Commune d'Alleins

Plan Local d'Urbanisme (PLU)

Modification simplifiée n°2

Notice de Présentation

Extrait du PLU en vigueur

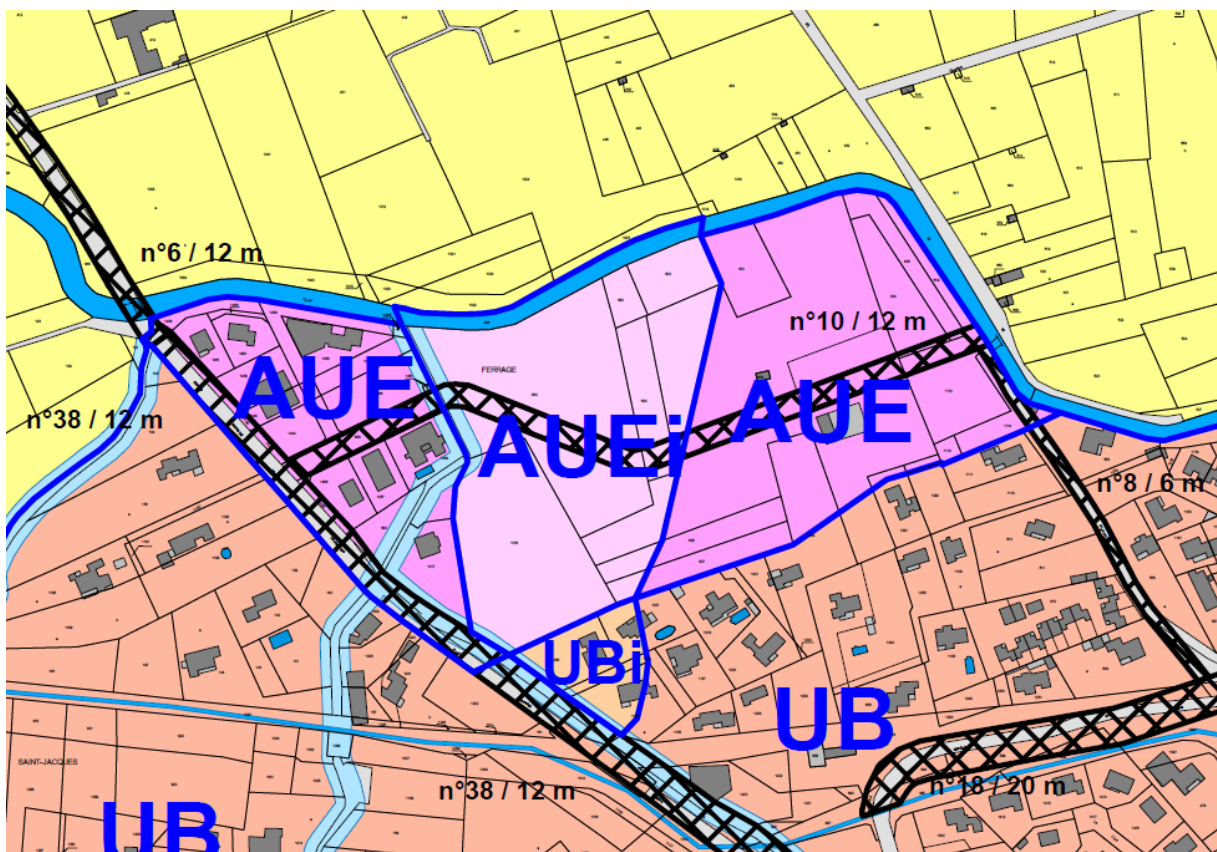
La partie Est de la ZA, non encore aménagée, a fait l'objet d'une étude récente qui a permis de préciser les conditions de desserte future de la ZA. De ce fait, l'OAP doit être ajustée afin de prendre en compte le nouveau schéma de desserte de la zone AUE. En conséquence, l'Emplacement Réservé n°10 doit également être ajusté en cohérence avec le nouveau schéma de desserte.

La modification de l'OAP consiste à prendre en compte le nouveau schéma de desserte de la zone. L'illustration de l'OAP a donc été modifiée.

Extrait du plan présentant les entreprises sur la ZA du PLU modifié

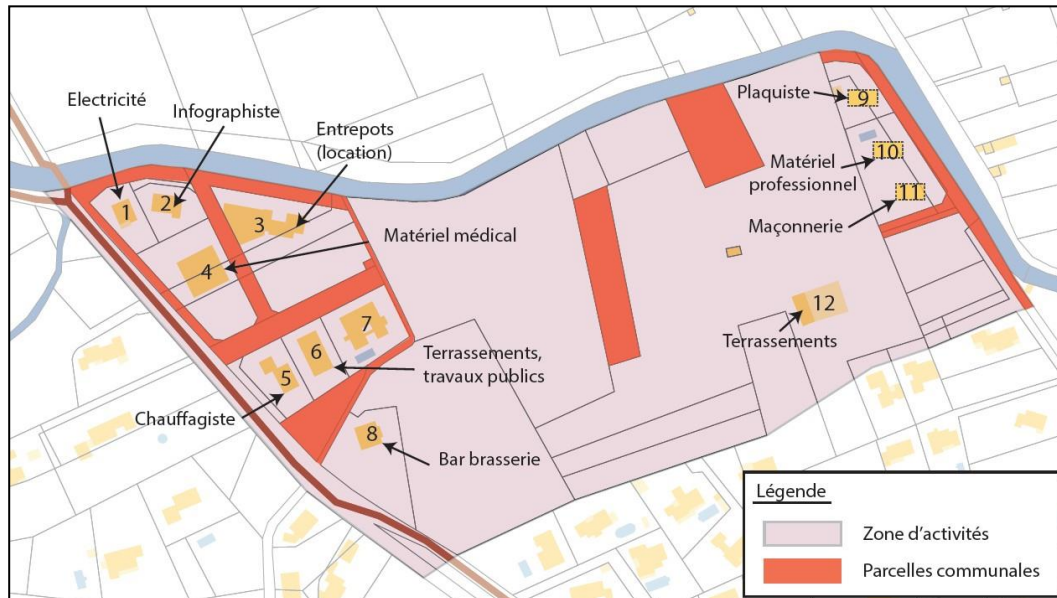
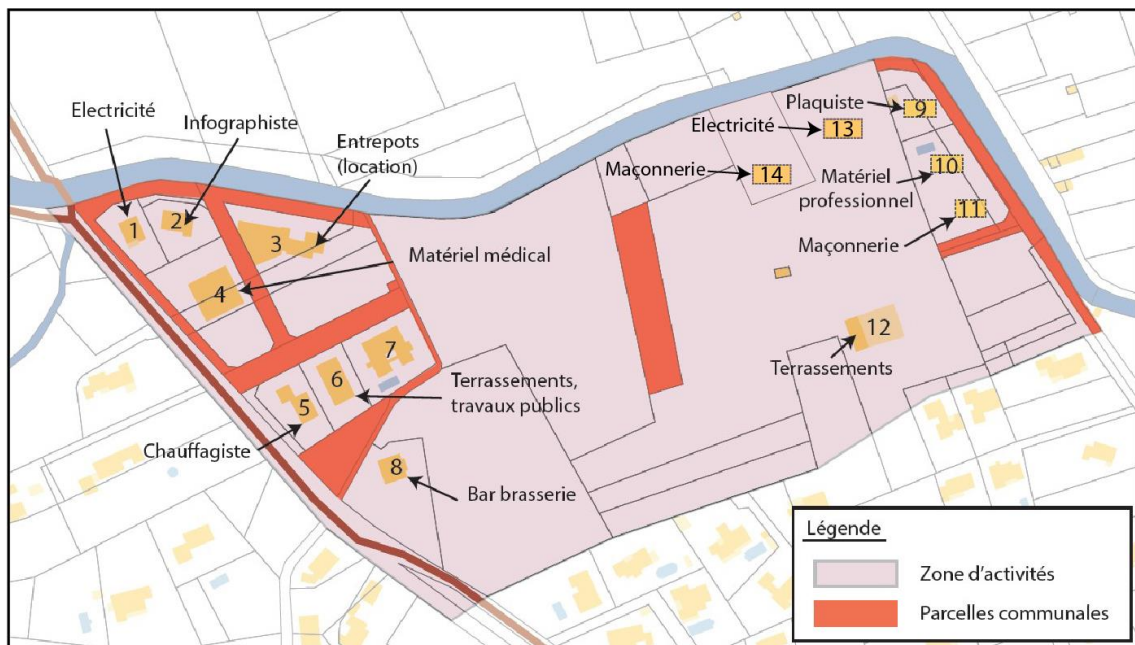
Enfin, le plan recensant les activités présentent sur la ZA de la Ferrage a également été actualisé :

- une parcelle a été vendue par la commune et n'est donc plus propriété communale ;
- deux entreprises se sont installées sur la zone (n°13 - électricité et n°14 - maçonnerie).

Extrait du zonage PLU modifié

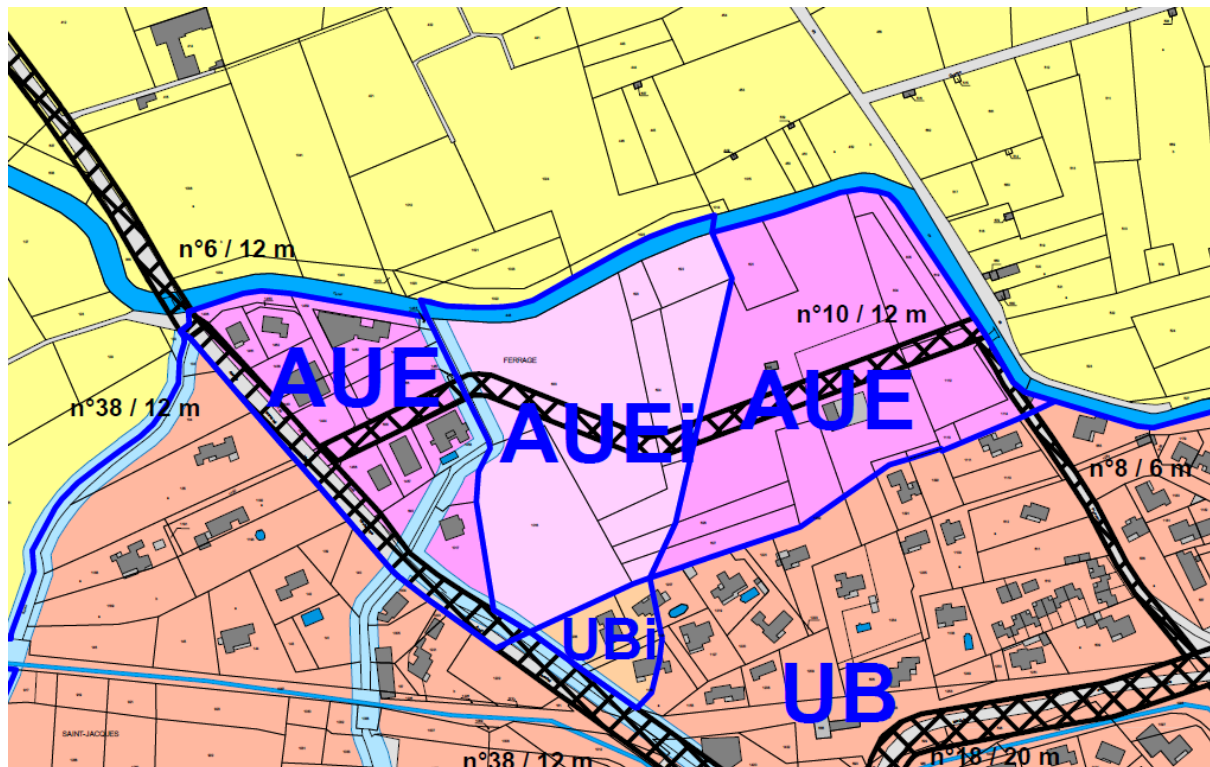
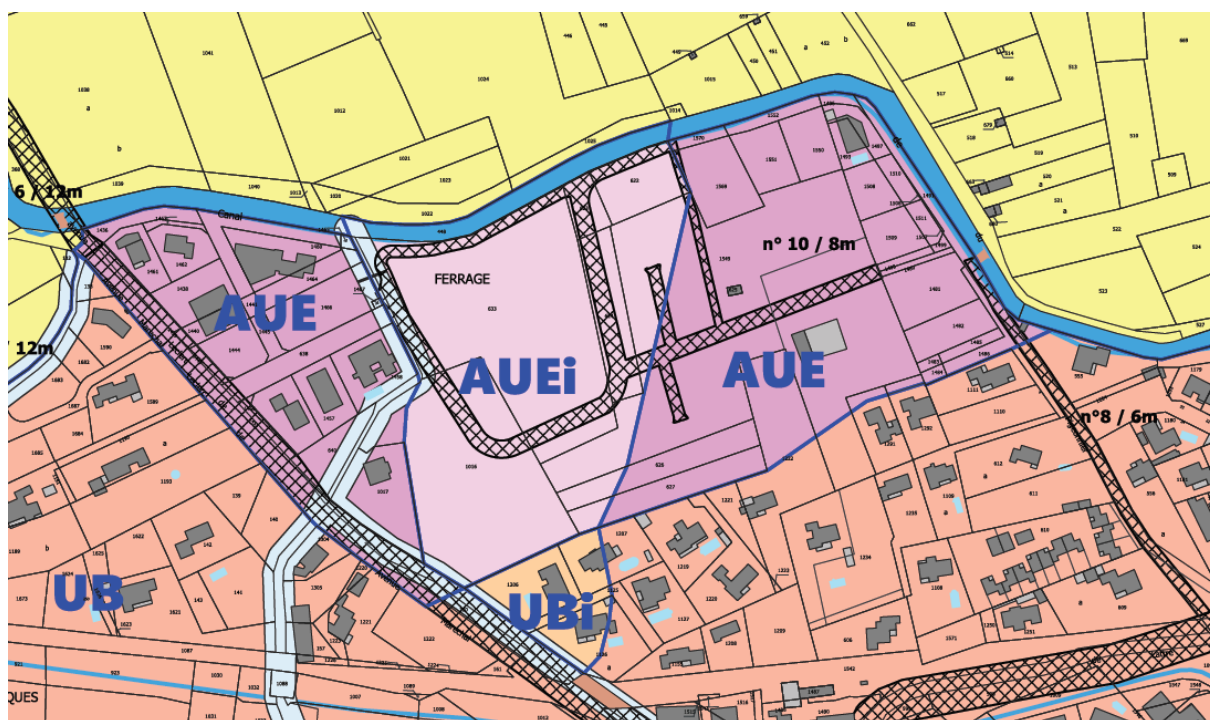
L'ER n°10 a été ajusté en cohérence avec le nouveau schéma de desserte.

Extrait de l'OAP n°3 « L'entrée de ville Est » – PLU en vigueur

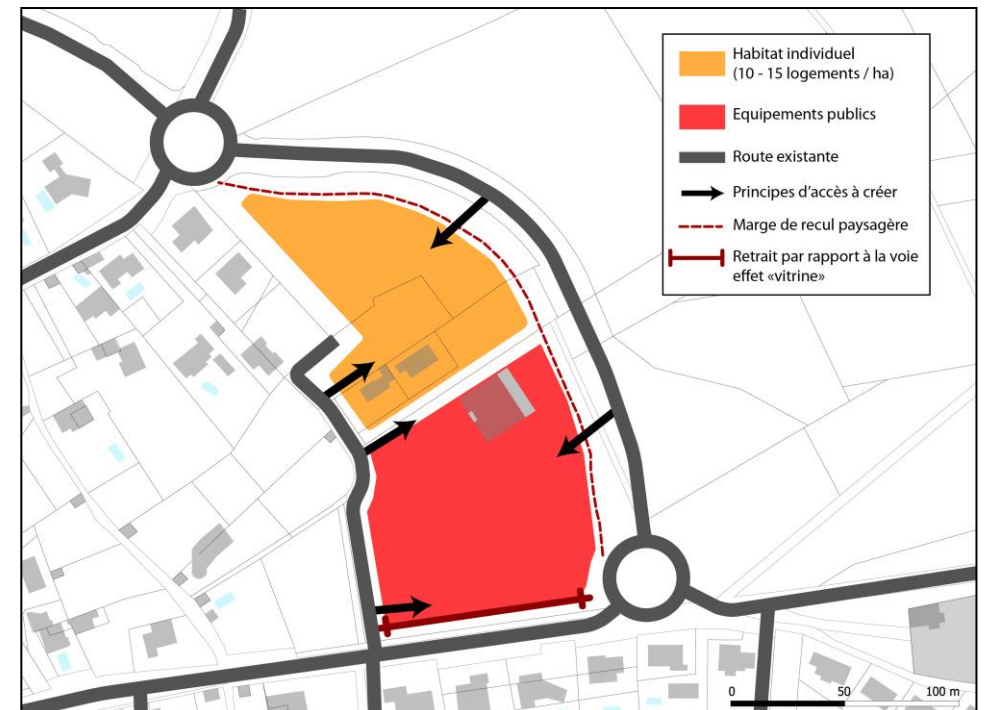
En conséquence, au regard de ces nouveaux aménagements, il convient de préciser l'OAP n°3 pour permettre la réalisation d'accès à partir de la nouvelle voie inter quartier du village, nécessaire à la desserte de l'ensemble des zones 1AUa et 1AUb.

De plus, il convient également de modifier le texte de l'OAP pour autoriser les accès à partir de la voie communale.

Transports et déplacements	
Principes de circulation motorisée	Aucune entrée dans les zones par la liaison inter-quartier - Un principe de desserte : - A l'Est : par la liaison inter quartier - Au Sud : depuis l'avenue du 14 juillet par le chemin Jardinnet et Pierrefeu
Principe de circulation douce	- Une proximité d'un arrêt de transport en commun - Une desserte aménagée le long de la liaison inter-quartier
Stationnement	- Un parking mutualisé dans la zone

Extrait du zonage PLU modifié

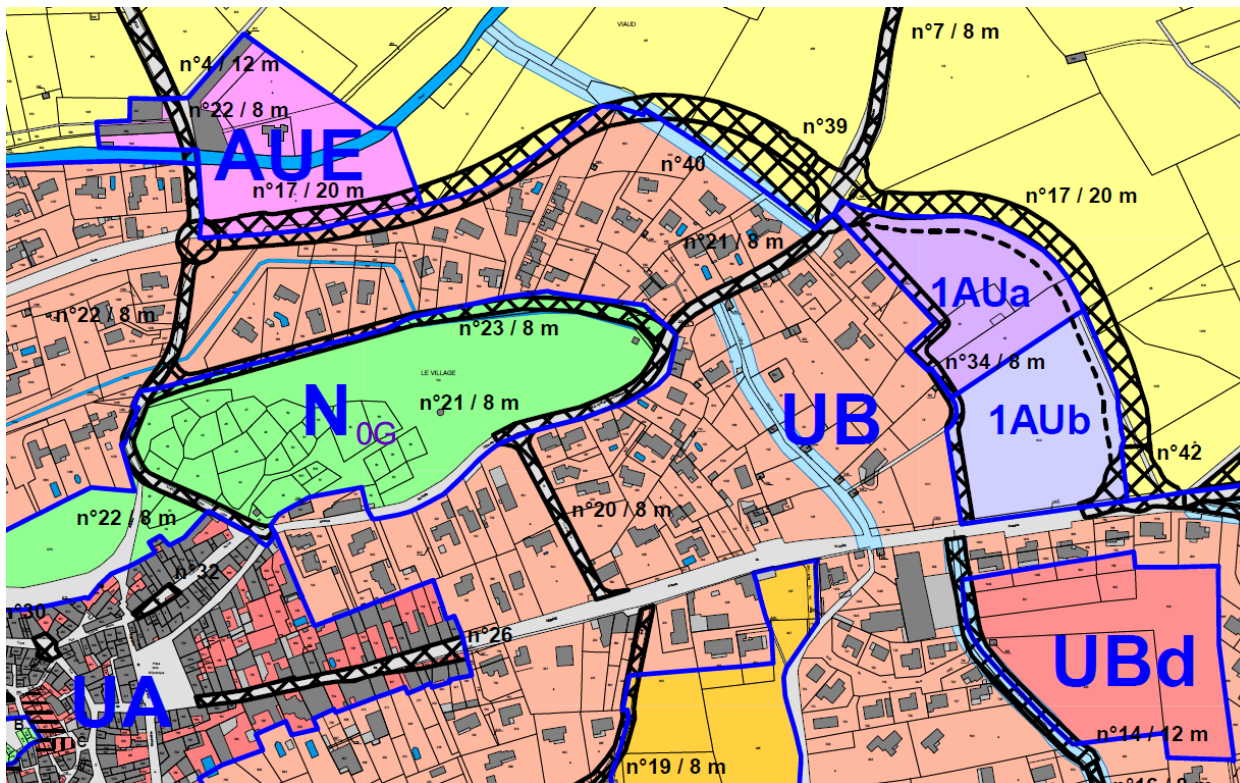
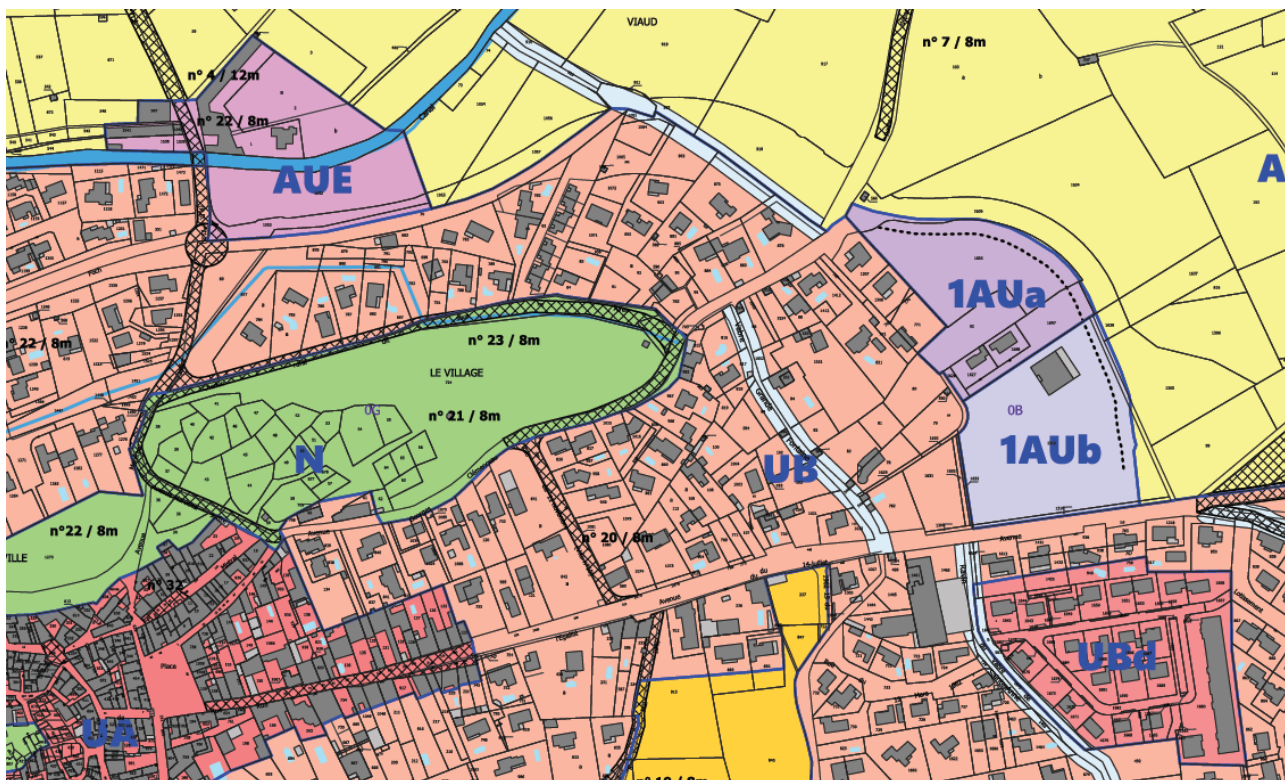
Les ER n°17, 34, 39, 40 et 42 ont été supprimés.

NB : l'ER n°21 a été partiellement supprimé. Cette modification est justifiée au chapitre IV-Autres modifications d'Emplacements Réservés de la présente notice.

Extrait de l'OAP n°1 « Le piémont du massif des Costes » – PLU modifié

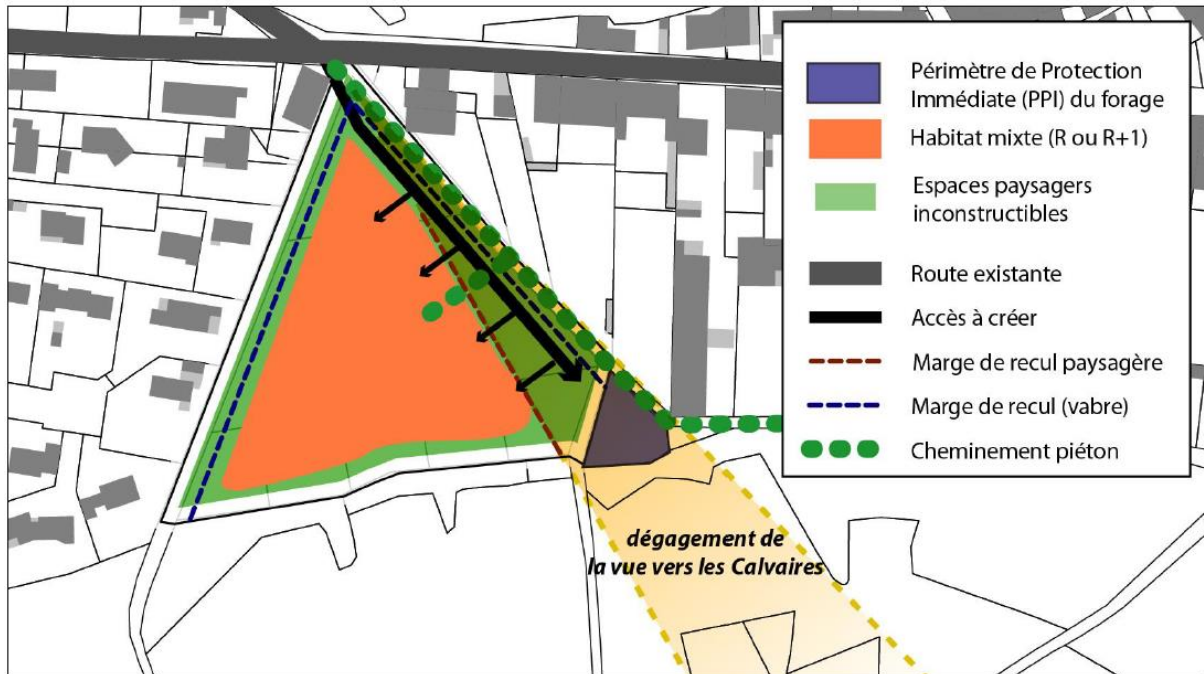
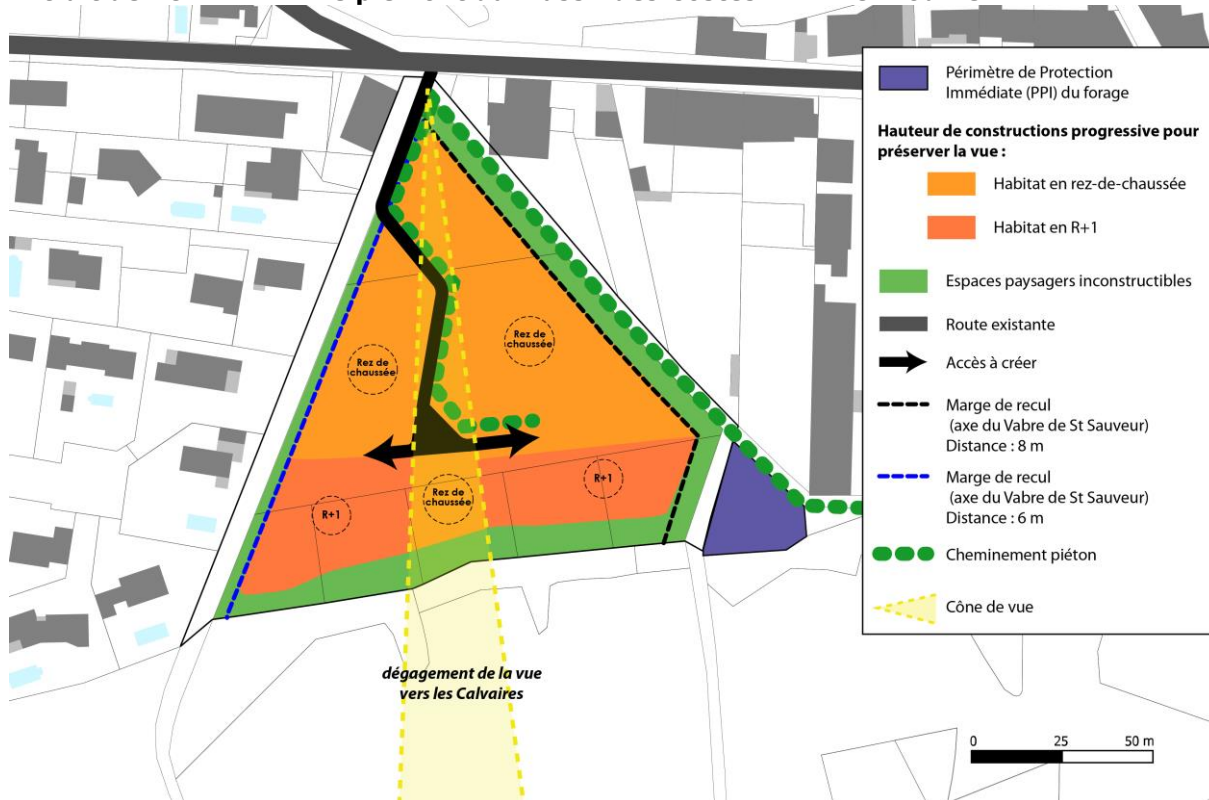
Toutefois, le projet d'aménagement du site a été récemment retravaillé en concertation avec l'Architecte des Bâtiments de France (ABF). Il apparaît que cet espace de dégagement a été mal positionné. Afin d'offrir une meilleure perspective sur les Calvaires, le cône de vue doit être repositionné au centre de la zone. Cette modification engendre également une modification du schéma de desserte du site. Comme pour l'OAP du PLU en vigueur, la voie de desserte du site a été repositionnée sous le cône de vue, au centre de l'OAP. Le positionnement de la voie assure le maintien de l'ouverture visuelle. De plus, afin de prendre en compte l'intérêt paysager de la zone et en cohérence avec sa topographie, les hauteurs autorisées des constructions ont été précisées sur l'OAP : en entrée de lotissement et sous le cône de vue seules les constructions en rez-de-chaussée sont autorisées. En pied de colline uniquement, les constructions en R+1 sont autorisées. Les hauteurs sont donc croissantes et permettent de ne pas masquer la vue vers les Calvaires à l'entrée du lotissement.

Ainsi, l'OAP doit être ajustée en cohérence avec le nouveau cône de vue et le nouveau schéma de desserte de la zone. Le nombre de logements reste inchangé.

Aménagement et habitat	
Hauteurs	Au vu de l'intérêt paysager de la zone, les hauteurs des constructions pourront être différentes seront progressives, associant : - pour 50% 60% du R : 3 m à l'égout du toit et 4,5 m au faîtage en entrée de lotissement et sous le cône de vue. - pour 50% 40% du R+1 : 7 m à l'égout du toit et 9 m au faîtage seulement au pied de colline.
Emprise au sol	L'emprise au sol des constructions ne pourra être supérieure à 50 % du terrain, dans la continuité de la zone UBp à l'Ouest.
Mixité fonctionnelle / Espace public	- Dégagement d'un cône de vue vers la route des les Calvaires

Transports et déplacements	
Principes de circulation motorisée	- Un principe de desserte au centre de la zone, dans le cône de vue et un cheminement piéton menant à l'école, - Un accès possible dans le cône de vue
Principe de circulation douce	- Un accès piéton le long du vabre Est contournant la zone du Périmètre de Protection Immédiate (PPI) du forage de Saint Sauveur menant à l'école - Un accès piéton à l'intérieur de la zone
Stationnement	- Stationnements communs et privés à la parcelle
Périmètre de protection des eaux potable et minérales	
Captage Saint Sauveur	- La zone 1AUs est intégralement dans le périmètre de protection rapproché simplifié du captage Saint Sauveur. L'OAP doit donc respecter les dispositions réglementaires de la Déclaration d'Utilité Publique (DUP) annexée au PLU.
